Pöördumine projektlahenduse muutmiseks

Seoses käesoleval aastal teostatavate Tõrvandi–Roiu maantee rekonstrueerimistöödega ning nende raames kavandatava Roiu ristmiku ümberehitamisega oleme tutvunud projektlahendusega, mille kohaselt on ette nähtud sulgeda ristmikult mahasõit kinnistule Männi 10.

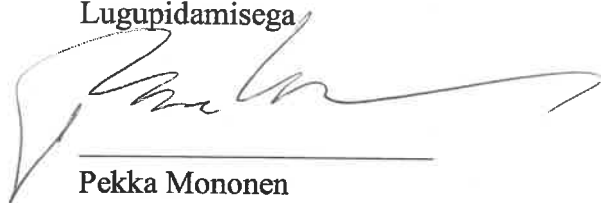
Juhime tähelepanu, et nimetatud mahasõidu sulgemist ei ole kinnistu omaniku ega kasutajaga eelnevalt kooskõlastatud. Kavandatav muudatus piirab oluliselt ligipääsu kinnistule ning seab tõsisesse ohtu kinnistul asuva tootmishoone tavapärase ja ohutu toimimise, sealhulgas transpordi- ja varustusliikluse korraldamise.

Tulenevalt eeltoodust palume projektlahendus uuesti läbi vaadata ning tagada kinnistule Männi 10 toimiv ja ohutu juurdepääs, säilitades olemasoleva mahasõidu.

Juhime tähelepanu, et sarnane nelja mahasõiduga ringristmiku lahendus on lähiajal rajatud Ülenurme spordihoone juurde, mis näitab, et selline liikluskorralduslik lahendus on praktikas teostatav.
